RESPUESTAS A LA NOTA DEIA-DEEIA-AC-0191-2509-2023

Solicitud de Segunda Información Aclaratoria al ESTUDIO DE IMPACTO AMBIENTAL CATEGORÍA II

PROYECTO: EXTRACCION DE MINERAL NO METALICO, GRAVA DE RÍO

Río Piedra, límite entre Corregimientos de María Chiquita y Portobelo
cabecera, Distrito de Portobelo, Provincia de Colon

Perfil Celda 2

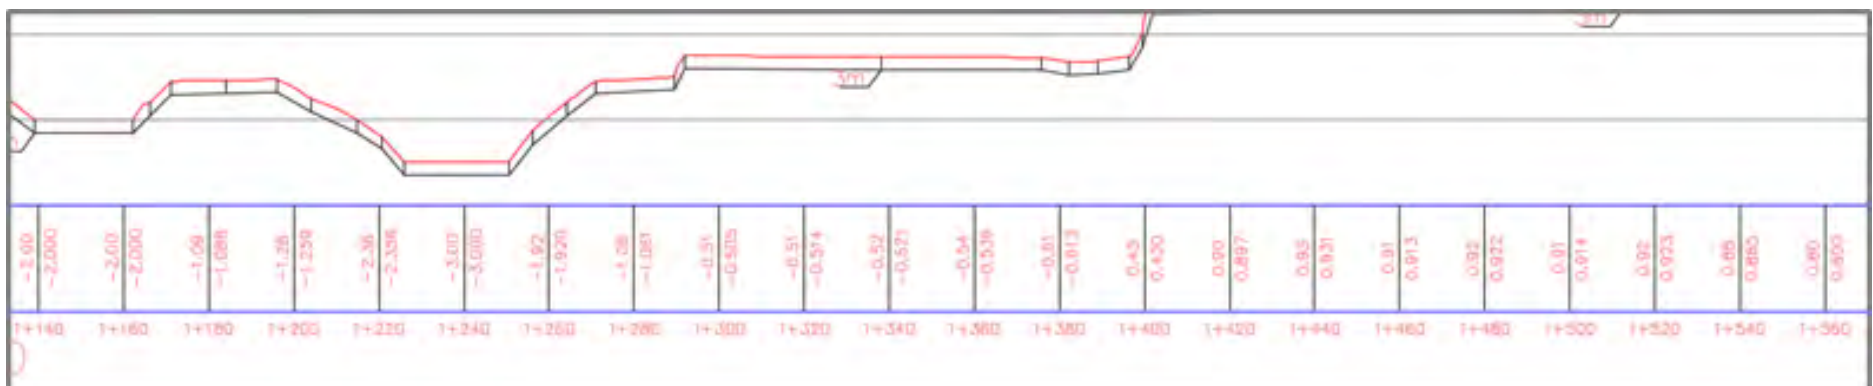
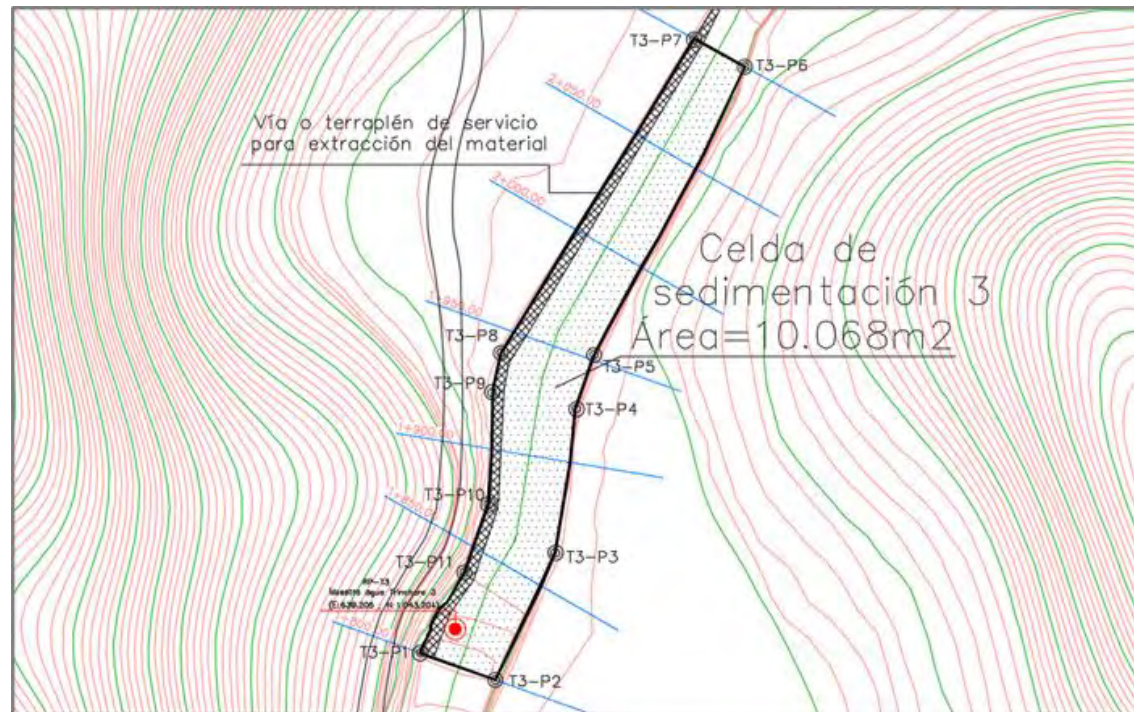
"...Respecto a la respuesta del promotor: para comprender el comportamiento de la dinámica del caudal aguas abajo de donde se colocarán las celdas de sedimentación se hace necesario que presenten el diseño detallado de dichas celdas y descripción de la función de las mismas...

Respuesta 5. A continuación, se presenta en unas tablas información de diseño de las celdas de extracción. y posteriormente se presenta más información de diseño de cómo serán las celdas mediante ilustración para cada celda, de topografía y el perfil batimétrico (en rojo) de sedimentos acumulados (grava) en cada celda de extracción y su respectiva sección transversal con la capa de sedimentos depositados (línea en negro) marcando hasta donde se ha calculado extraer, es decir la profundidad (3 mts aproximadamente), a esta profundidad de extracción no se dará afectación del canal del río (parte más profunda del lecho). Lo cual no es intención de este proyecto. Esta información se elaboró basada en datos del estudio hidrogeológico levantado para el proyecto y anexado al EIA, y a la primera respuesta de solicitud de ampliación.

El área que ocupara cada celda es conforme la progresión de las secciones transversales de la misma y que se muestran en cada ilustración.

Modelo a 10 años con y sin celdas de sedimentación.

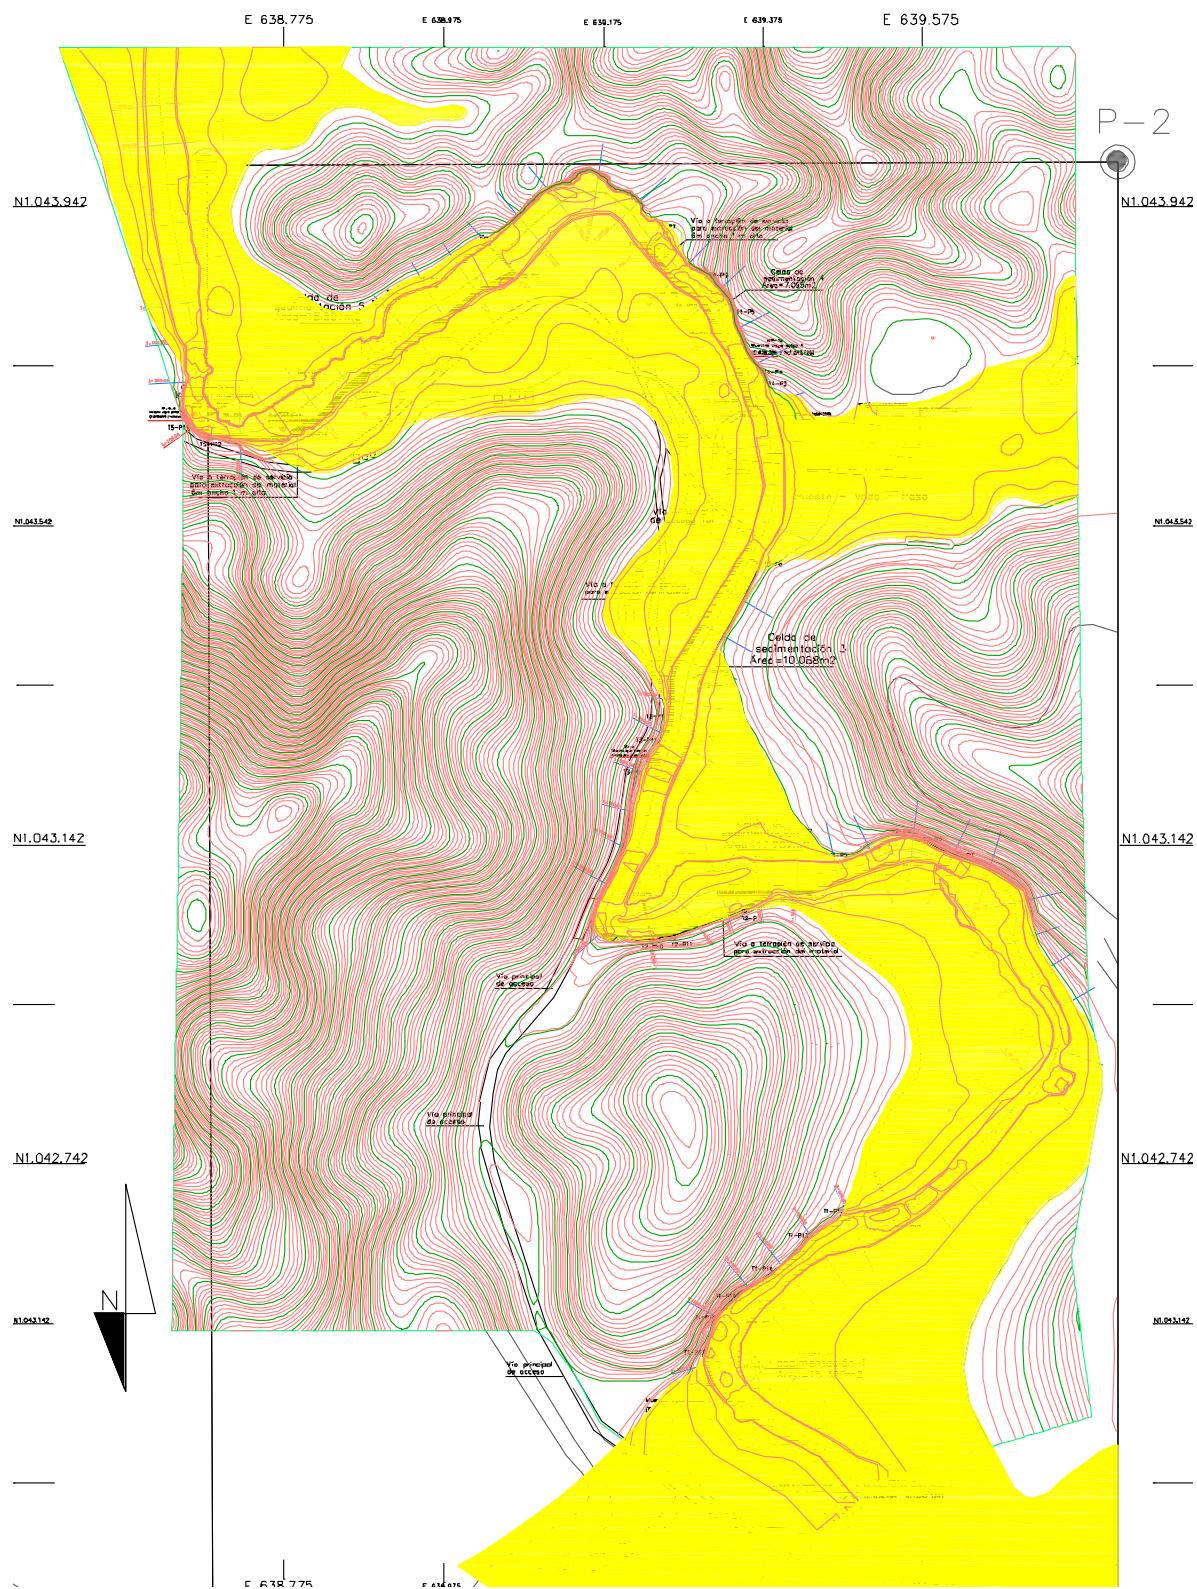
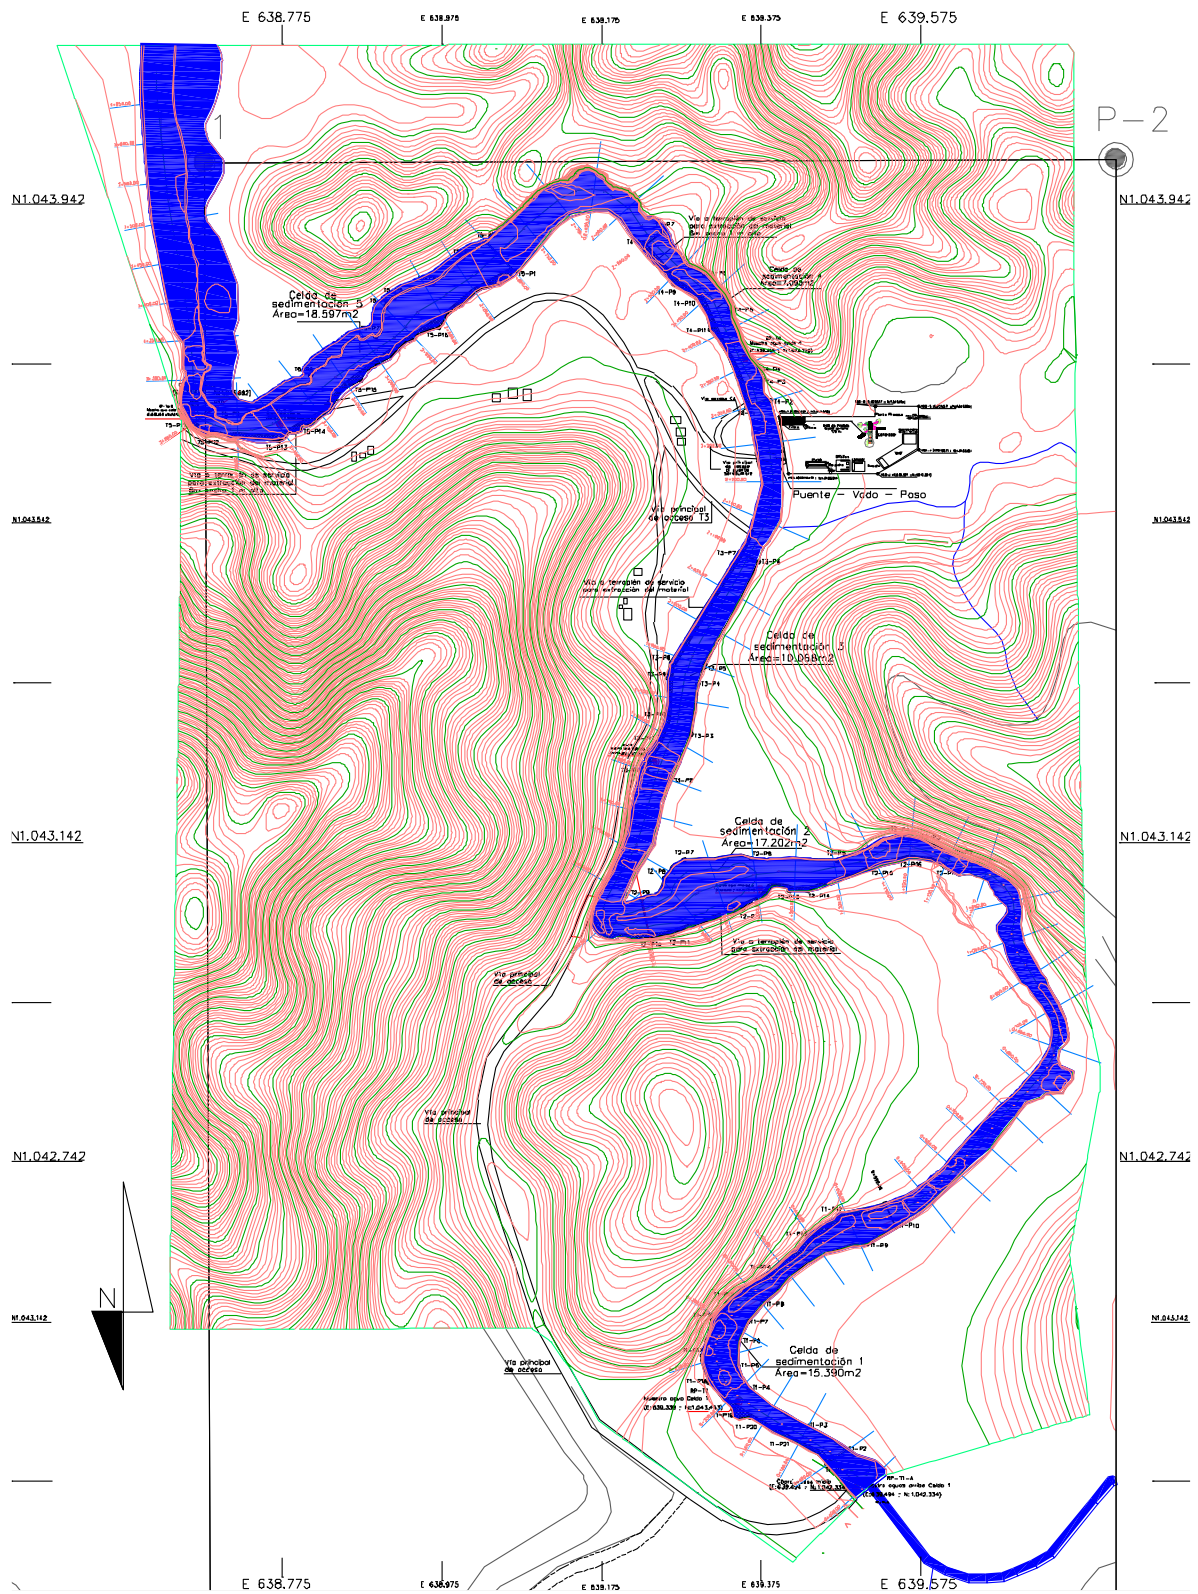
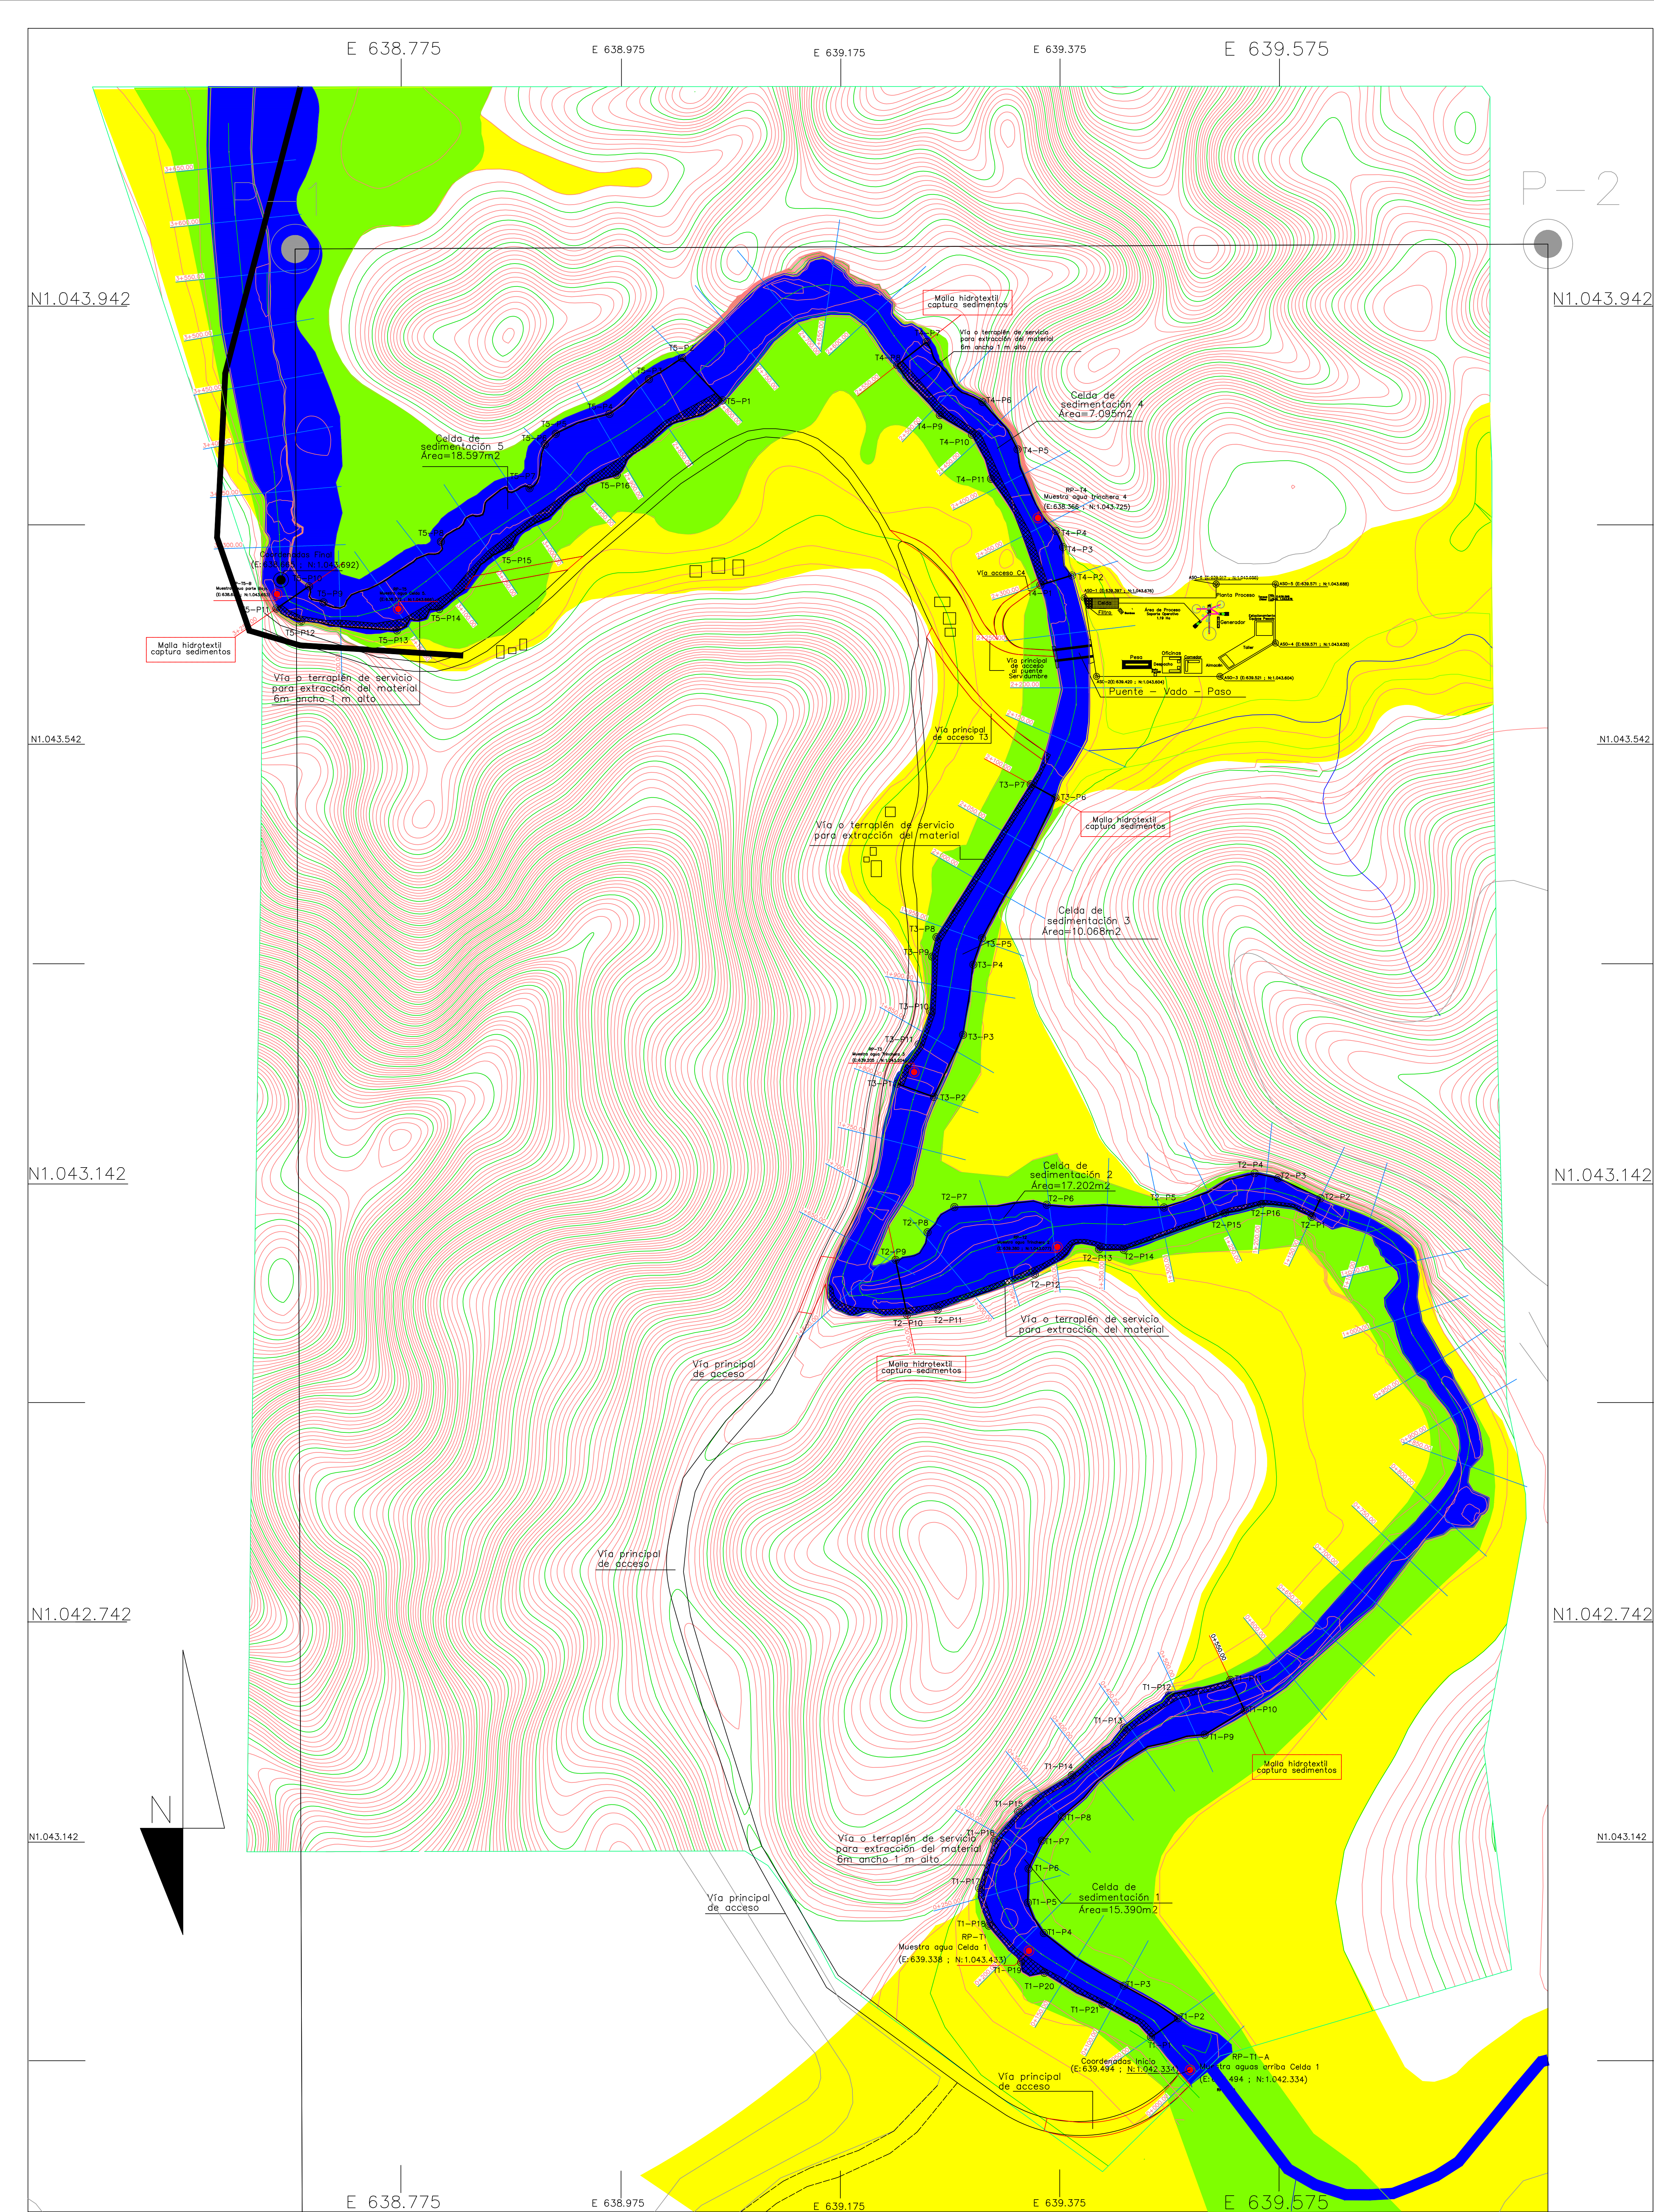
- Presentar un protocolo de respuesta en caso de inundación, tomando en cuenta que se realizarán extracciones durante la estación lluviosa.
- Deberá presentar modelamiento de la llanura de inundación para periodos de retorno de 10 y 50 años, con el proyecto y sin el proyecto..."

El período de retorno de 10 años solicitado modelar es sencillo documentar, de hecho, la primera pregunta realizada por medio de comunicación personal con los habitantes y trabajadores de la zona, con más de 25 años en sitio; es cual fue la mayor crecida vivida, para lo cual reportaron, que la dinámica fluvial en la parte baja de la cuenca, en la zona inundable, siempre se anega, debido a la falta de espacio de acomodo del QI – Qs a lo largo del canal actual, el cual varía y es dinámico, adaptado a las estructuras geológicas que controlan de geodinámica del frente de deformación norte.

Se les preguntó a los habitantes a cerca de la mayor crecida experimentada, para lo cual indican que no ha sobrepasado la cota 3 ms.n.m, es decir, no es referencia este período de tiempo, a escala geodinámica que sirva como base medible, la crecida reportada por los habitantes data de 1998, hace 25 años, el evento, no registró riesgo geológico, por que, no existía la población que habita actualmente sobre la llanura de inundación en las terrazas 3 y 5 m s.n.m.
